拉合尔水与污水管理项目（LWWMP）

AIIB项目编号P000074合同编号0074-PAK-01

第一次标前会议纪要

**拉合尔污水与排水管理项目（LWDMP）——从LARECHS COLONY至
GULSHAN E RAVI的污水系统，拉合尔（采用非开挖技术）**

图号：LW - TD - 141

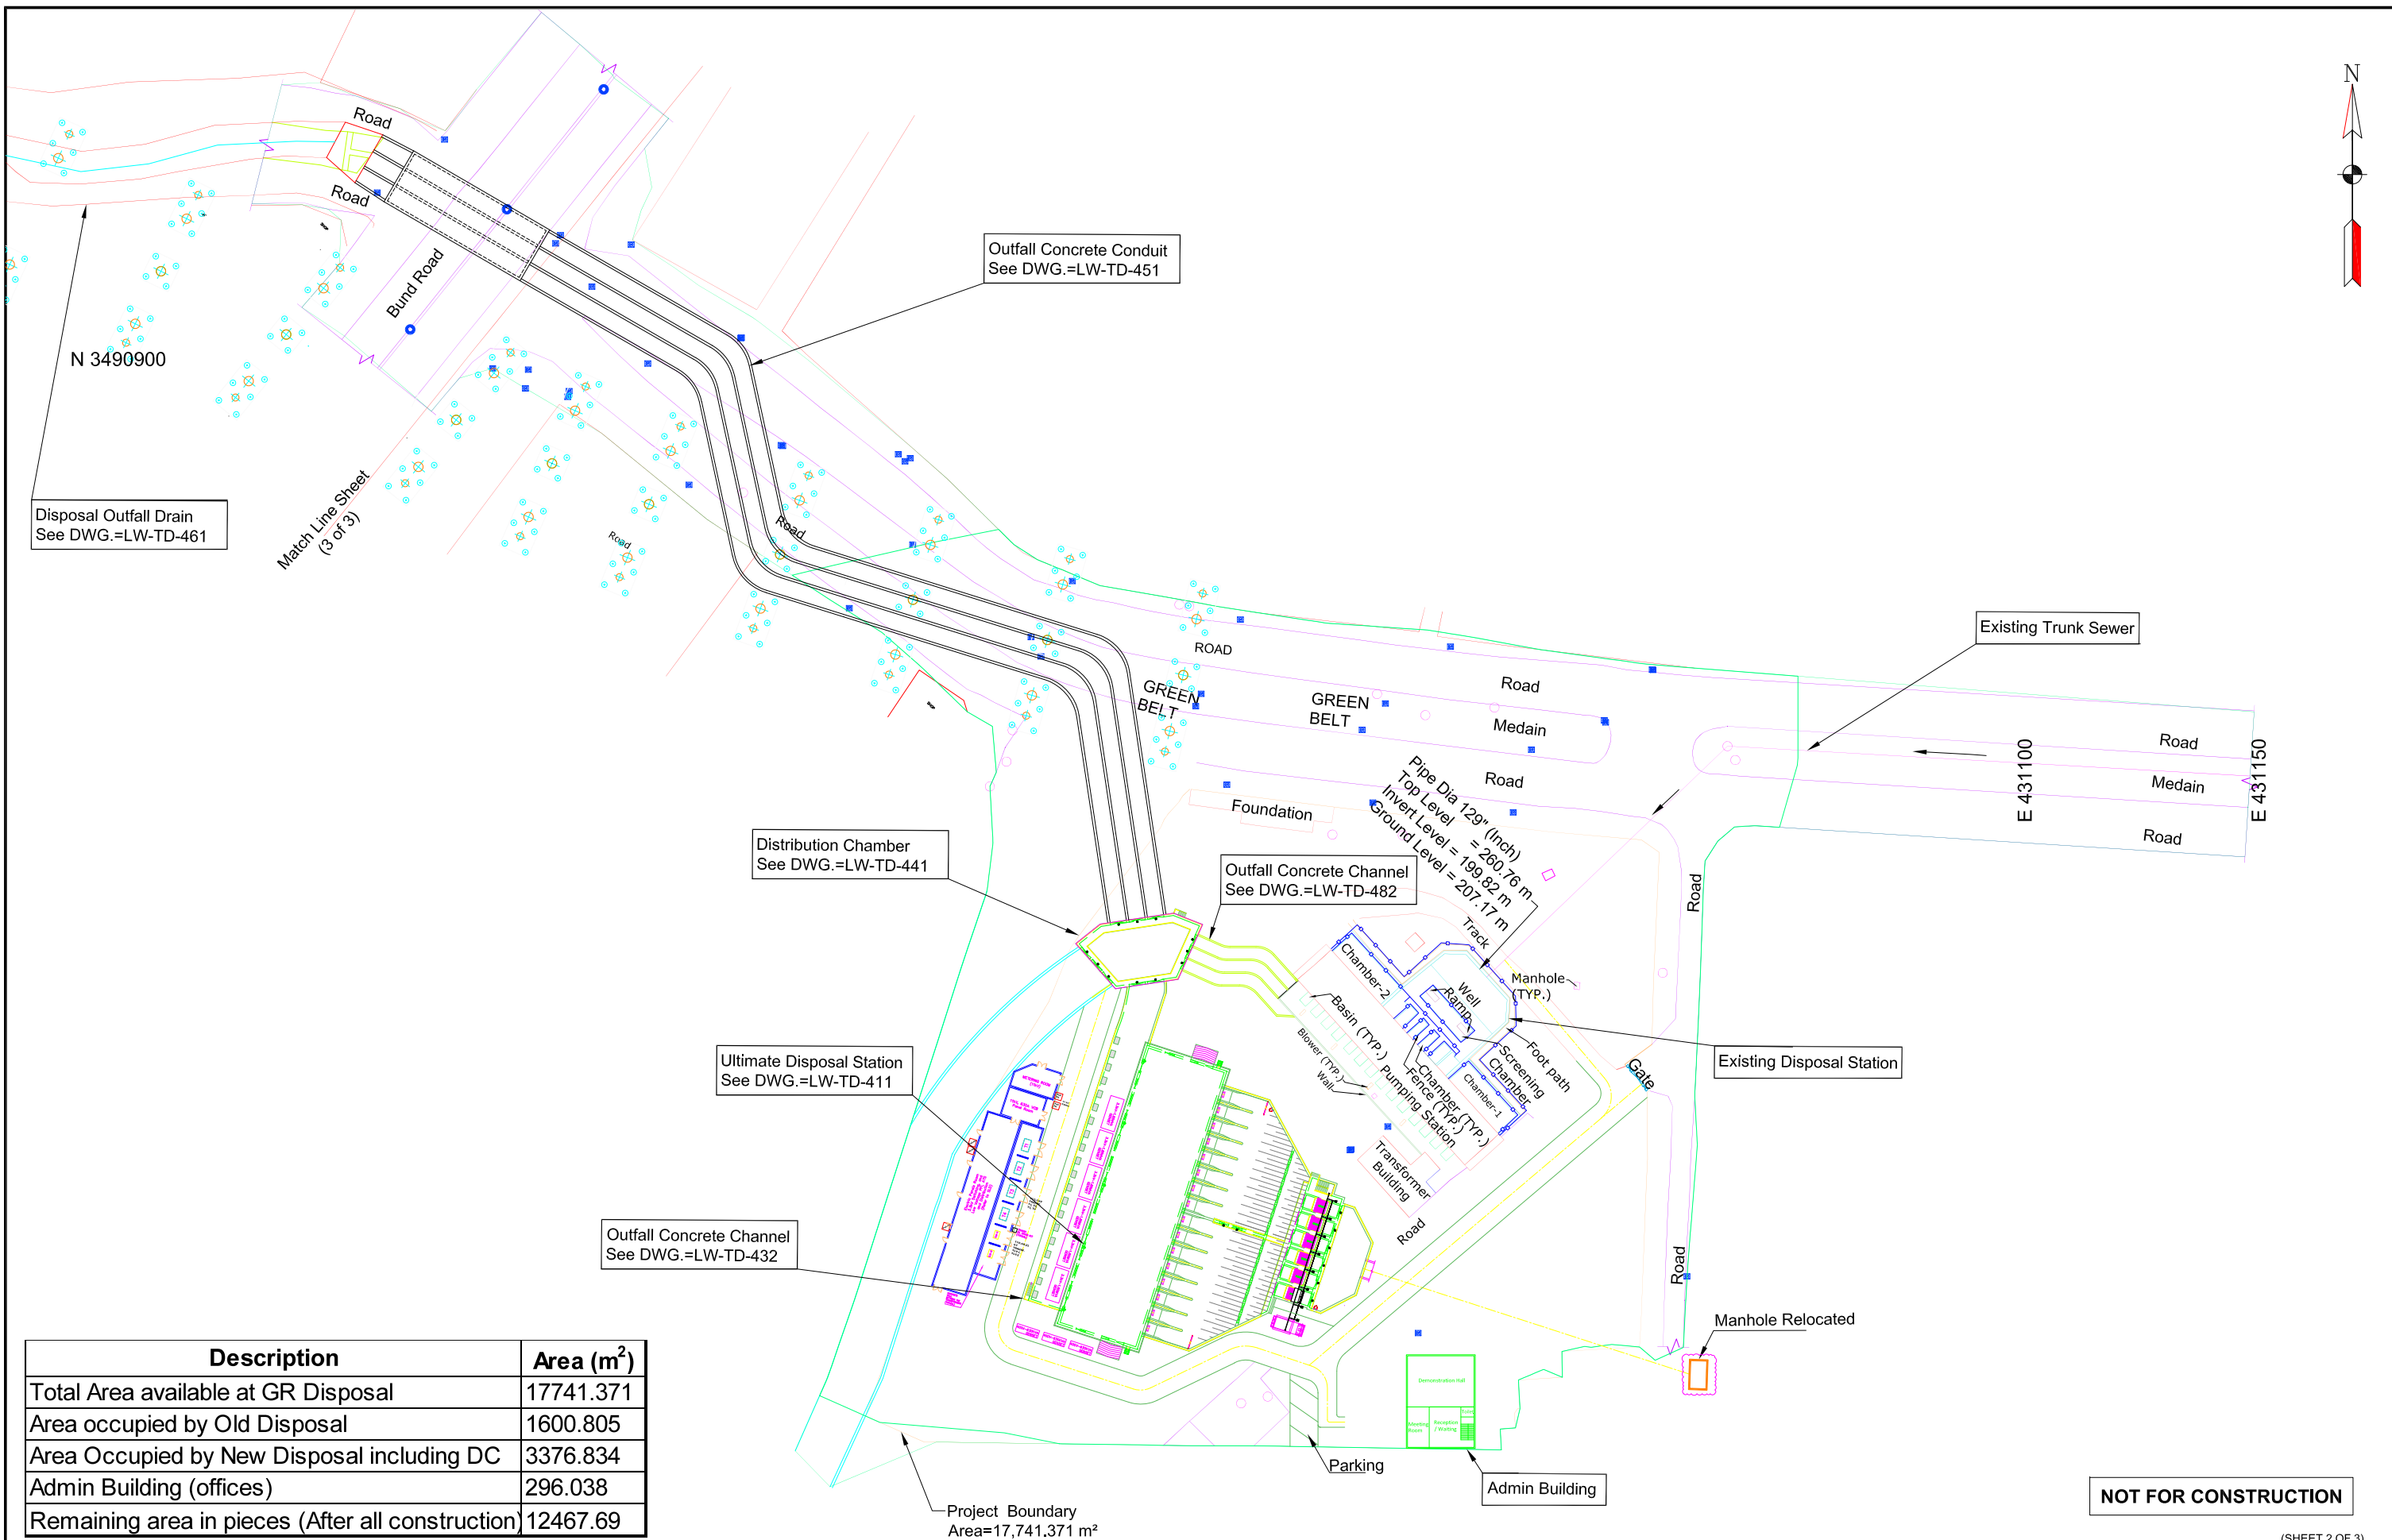
38.	第3卷, 第二部分, 第6节业主要求图号LW-TD-141至LW-TD-144, 及图号LW-TD-149至LW-TD-152	为接收井提供推力座和圆形竖井壁。推力座也在尺寸表中为接收井给出, 但未在剖面详图中给出。根据我们的运营理解, 推力座不应是接收井的一部分。请确认。	兹澄清, 推力座不应是接收井的一部分。与所引用图纸相关的更新图纸(LW-TD-141至LW-TD-143)作为附件E附上, 供投标人考虑。将发布反映上述内容的补遗。

LW - TD - 177

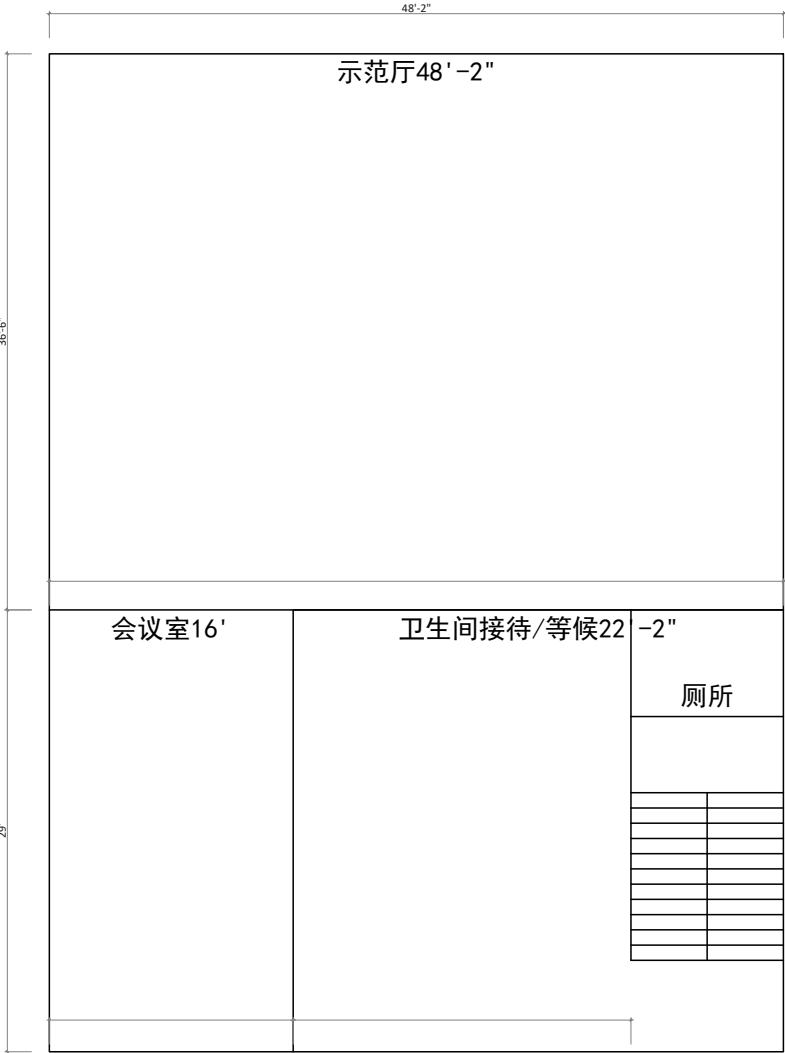
42.	第3卷，第二部分，第6节业主要求（表4.10第6-55页，及表4.11第6-57页）；图号LW-TD-177	除臭控制和通风系统数量存在冲突。如参考章节所述，在招标文件的不同位置观察到除臭控制系统数量不一致。请确认确切的数量/数目。	这是为了澄清 除臭和通风系统的总数为29 。招标文件中任何位置的除臭和通风系统数量应读作29，如第6节业主要求表4.11（第6-57页）所述。更新后的图纸（LW-TD-177）作为附件-G附上。将发布反映上述内容的补遗。

附件-H

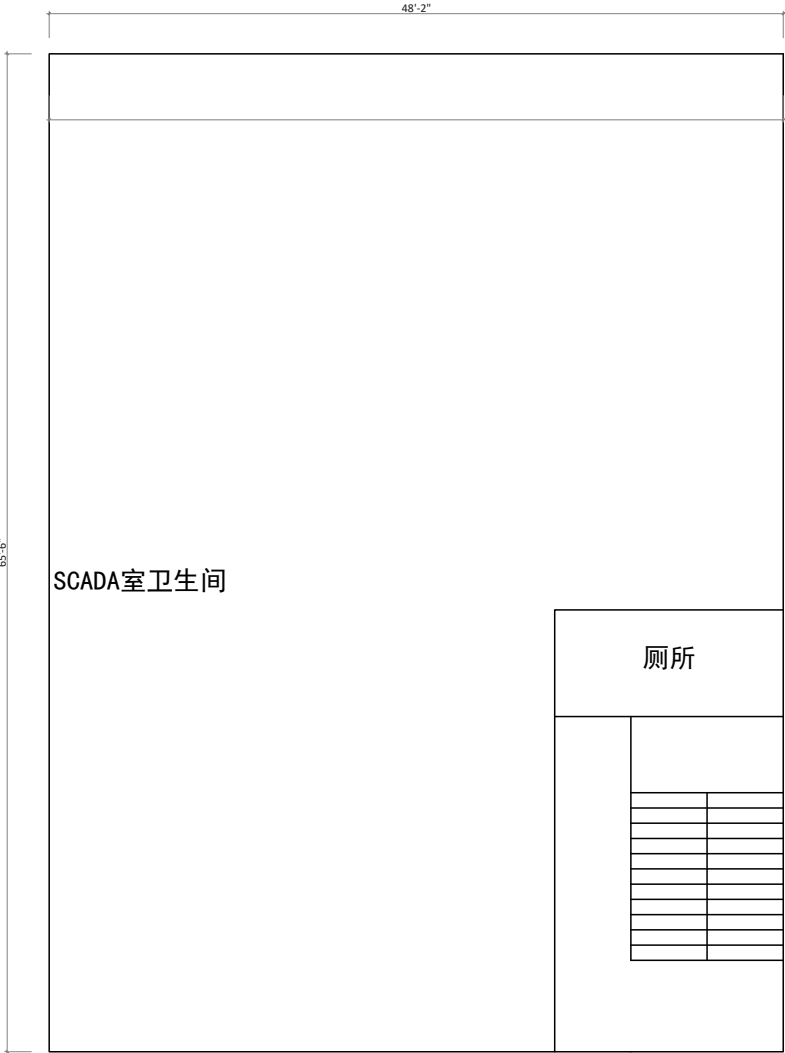
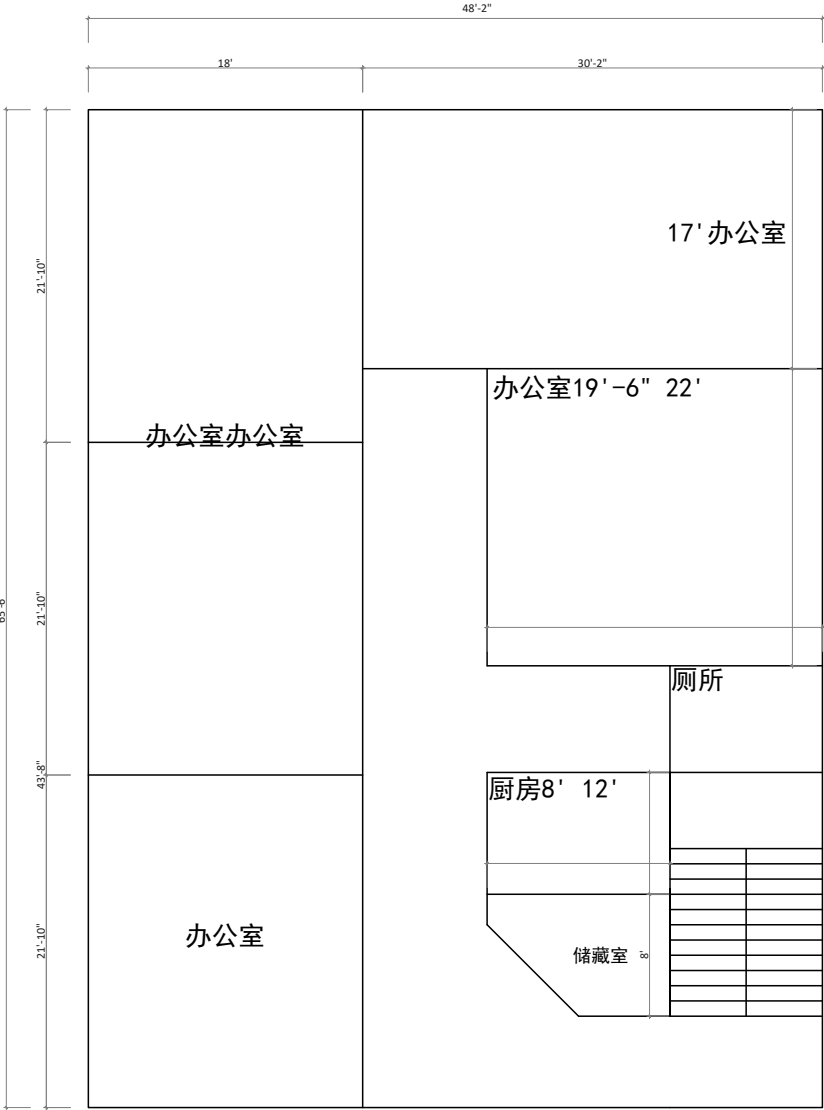
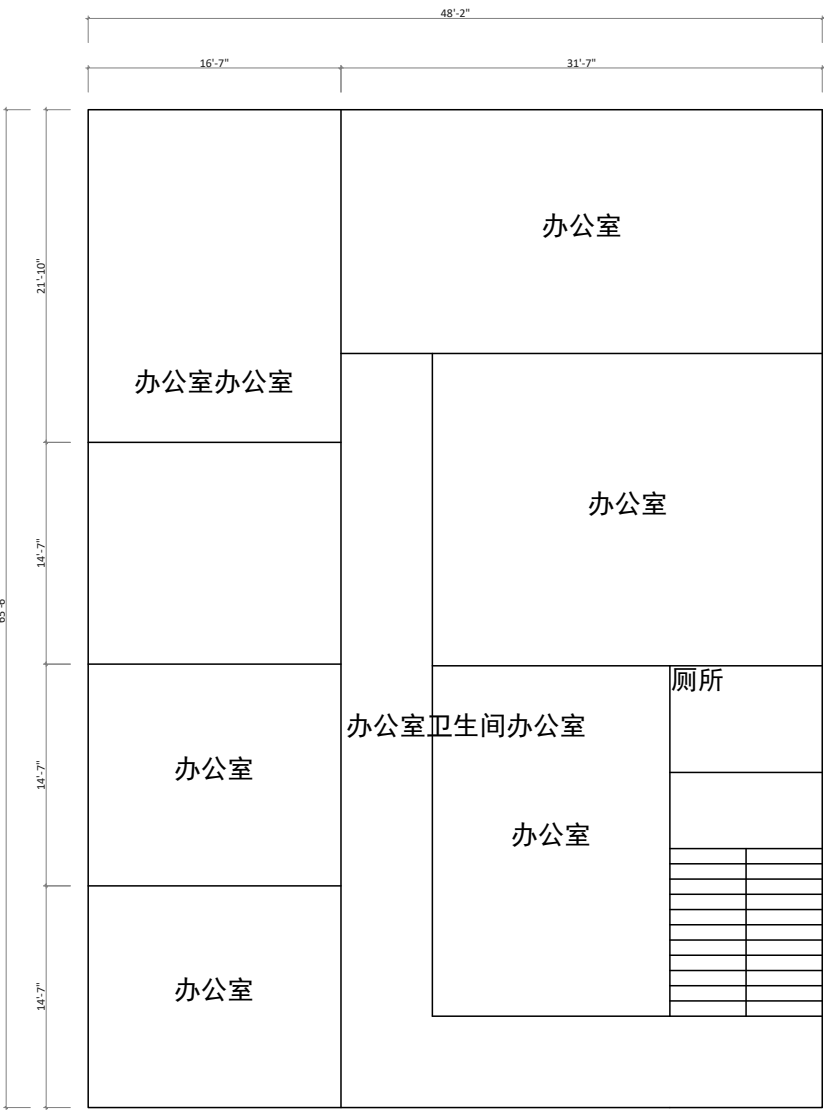
44.	第2卷，第二部分，第6节业主要求第4.1.11条，xx款（第6-67页）	办公楼建设文中提到承包商必须建造一栋除底层外的全功能三层建筑（每层500平方米）。然而，在价格表中（项目编号3.27），仅提及为三层办公楼。请澄清，是地面加三层建筑，还是仅3层，每层500平方米面积？	这是为了澄清承包商应建造一栋设施齐全的地面以上三层办公楼（共四层），每层建筑面积为296平方米，并配备电梯。该建筑的布局见作为 附件-H所附的图纸 。将发布反映上述内容的补遗。

附件-1

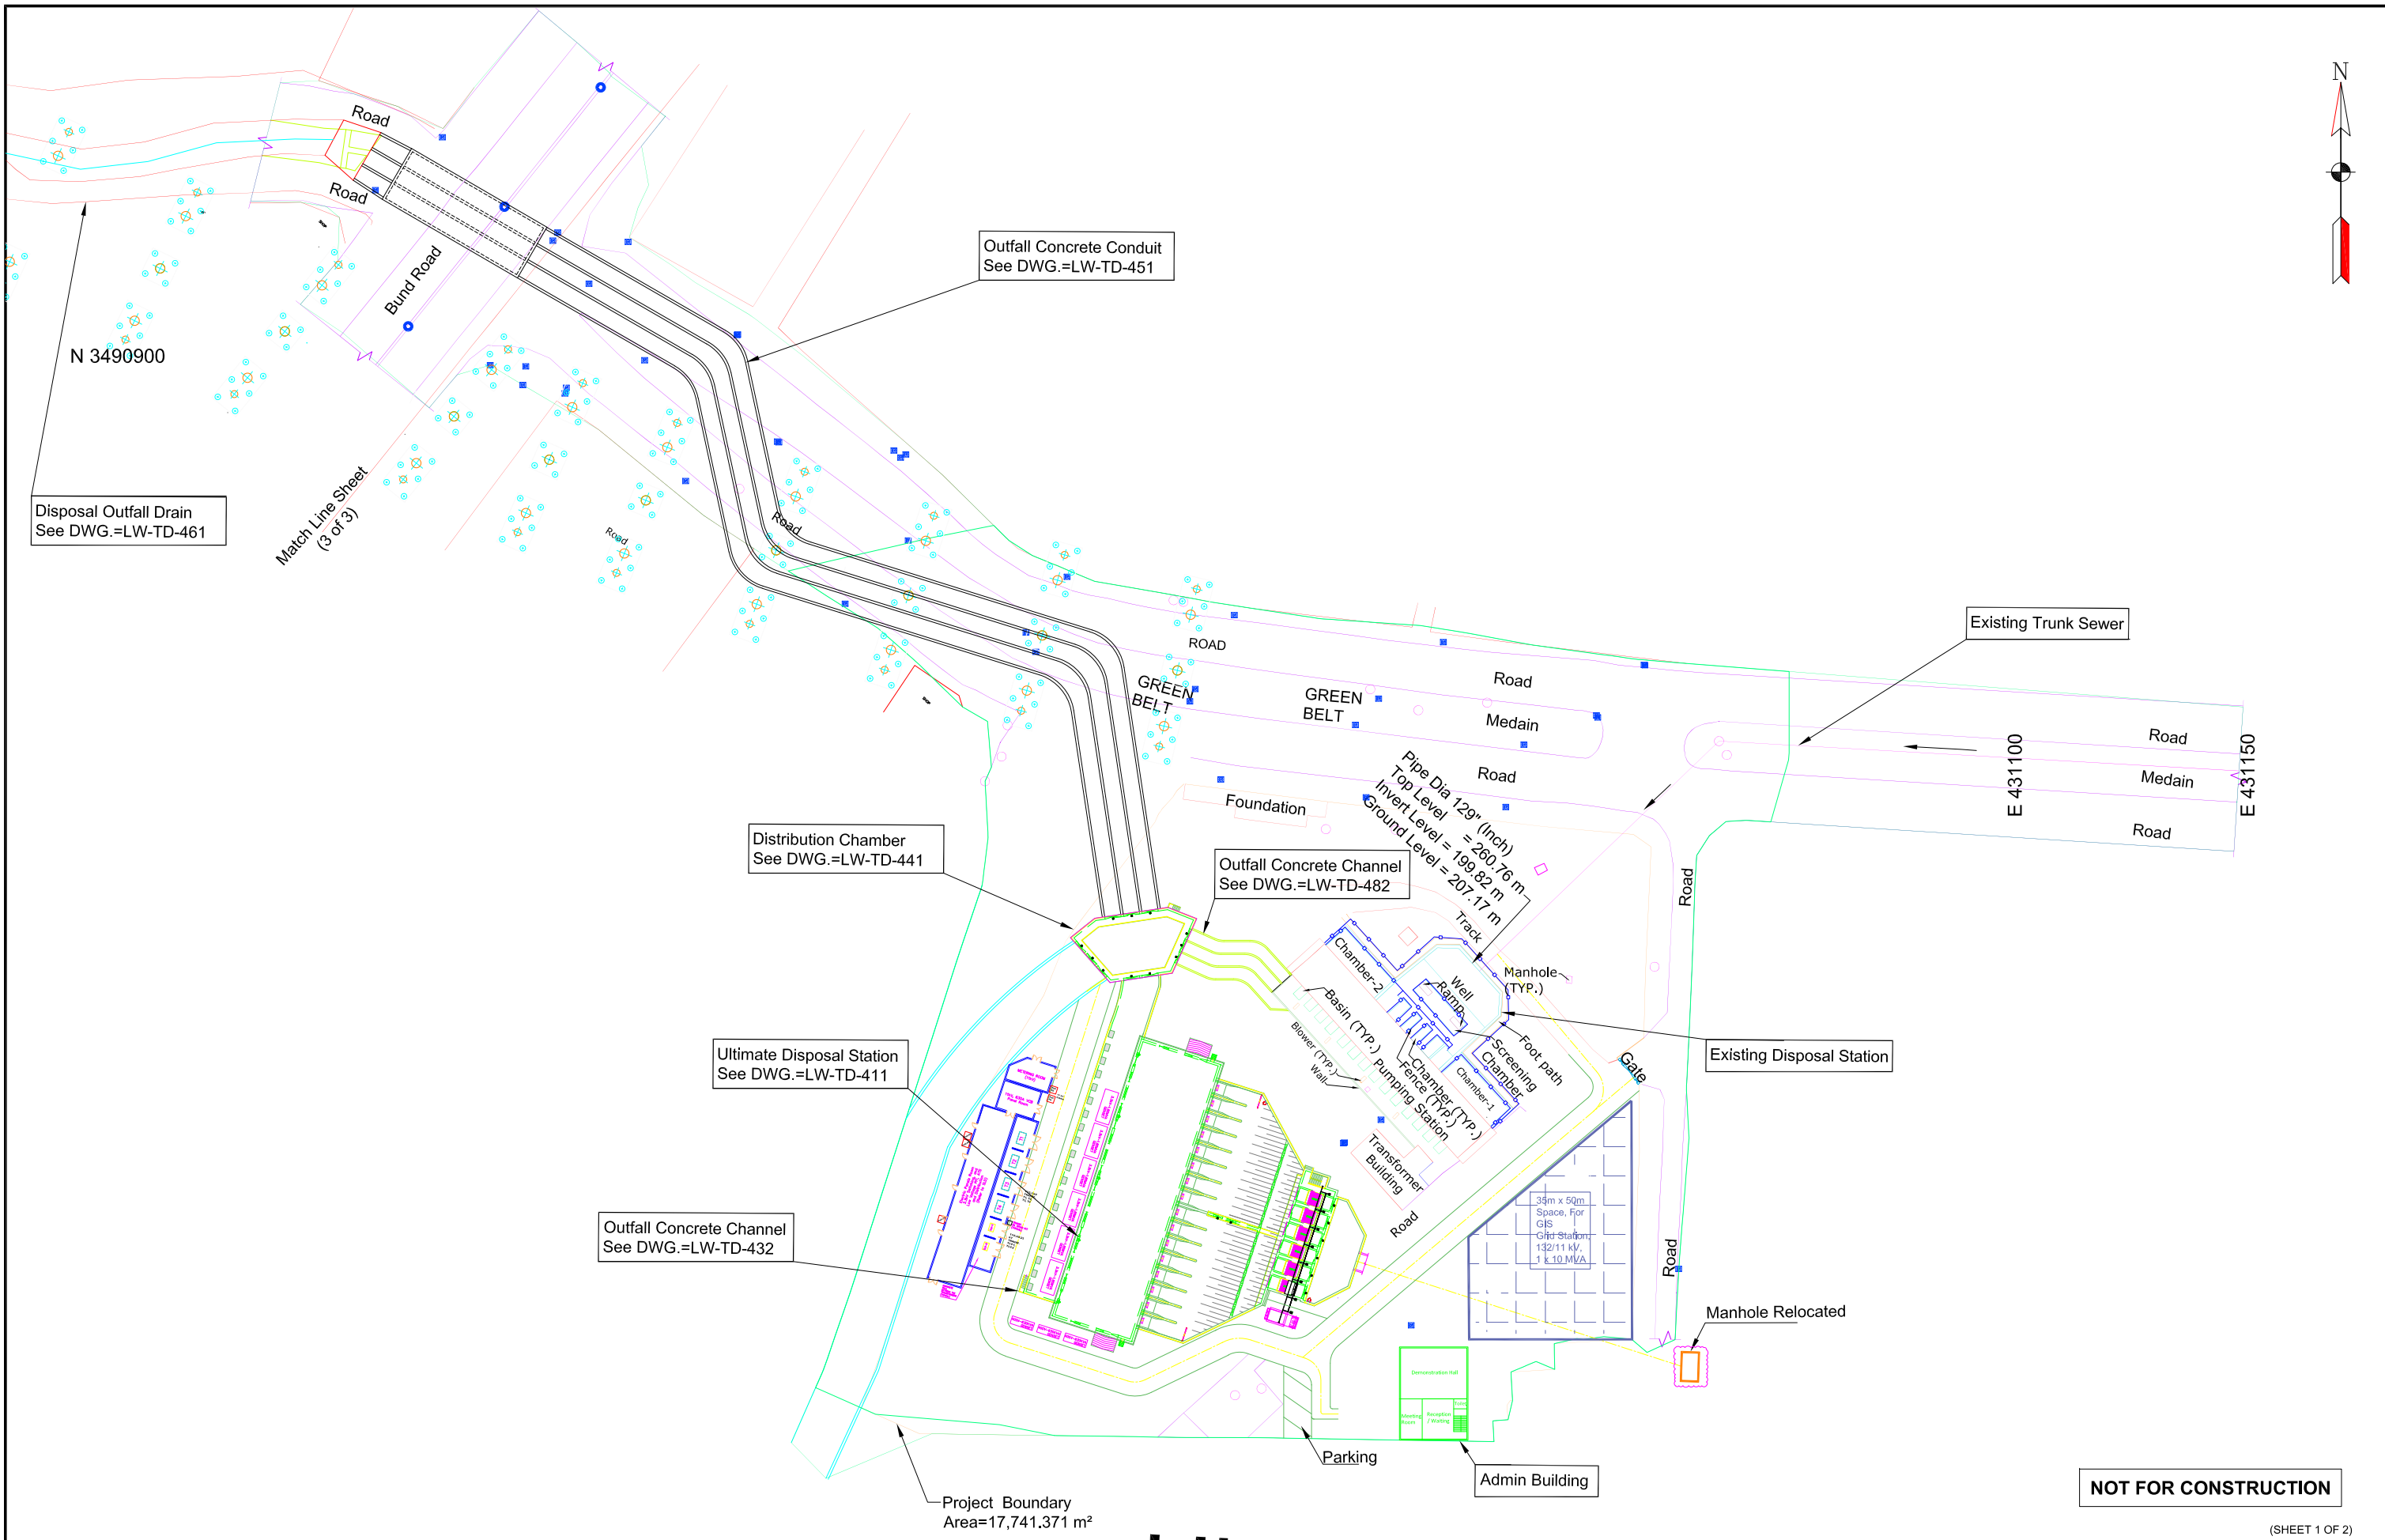
序号	参考章节	疑问	业主的答复															
		）。恳请客户确认所需数量。																
63.	第2卷，第二部分，第6节——业主要求，技术规范和详细电气配置。第6-79页。 序号9——中压配电盘	<table border="1"><tr><td rowspan="4">9</td><td rowspan="4">MV Electric Panel</td><td>2330 x 1405 x 800</td><td rowspan="4">IEC 62271-200, 62271-100, 62271-1, 60529</td><td>MV Switchgear 3.3kV Rated Voltage Level Incoming Panel: Incoming VCB: 630A VCB</td><td>4</td></tr><tr><td>2330 x 1405 x 800</td><td>Bus Riser panel</td><td>4</td></tr><tr><td>2330 x 1505 x 650</td><td>Outgoing Feeders: 04 Nos x 400Amp VCB for Motors</td><td>4</td></tr><tr><td>2225 x 1700 x 2092</td><td>Starter Panels: Variable Frequency Drive 525kW, 3.3kV</td><td>16</td></tr></table> 我们注意到MV / 3.3kV主厂开关设备的招标规范与单线图（图号LW-TD-491）之间存在某些不一致之处，概述如下：1）母线联络—规范中未提及，但图纸LW-TD-491中显示。2）母线提升屏—规范中指示四（04）面，而图纸LW-TD-491中指示七（07）面，与母线联络屏的数量相对应。3）泵电机出线MV馈线—规范中指示四（04）面，而图纸LW-TD-491中显示十六（16）面。4）MV发电机进线—图纸LW-TD-491中显示四（04）面发电机进线，但规范中未提及。请确认实际要求。	9	MV Electric Panel	2330 x 1405 x 800	IEC 62271-200, 62271-100, 62271-1, 60529	MV Switchgear 3.3kV Rated Voltage Level Incoming Panel: Incoming VCB: 630A VCB	4	2330 x 1405 x 800	Bus Riser panel	4	2330 x 1505 x 650	Outgoing Feeders: 04 Nos x 400Amp VCB for Motors	4	2225 x 1700 x 2092	Starter Panels: Variable Frequency Drive 525kW, 3.3kV	16	1) 特此澄清，招标图纸LW-TD-491中所示的母线联络柜是MV/3.3kV开关柜组件的组成部分。由于其功能上与断路器控制的进线/出线柜相同，其设计和性能要求已完全涵盖在符合IEC 62271的现有MV开关柜规范中，因此投标人应将其纳入。 2) 特此澄清，母线立管布置应由MV开关柜制造商按照IEC 62271提供。 3) 特此澄清，每台MV变频器驱动的泵电机应设置专用的出线断路器，如附件一所附的单线图（LW-TD-491）所示。规范中提及的四（04）台断路器是指馈线。总体所需数量仍为十六（16）路出线MV电机馈线，按四（04）路一组布置。此外，建议投标人为投标目的遵循附件一所附的单线图（LW-TD-491）。 04) 关于发电机进线的规范，请参见上文序号50处的答复。
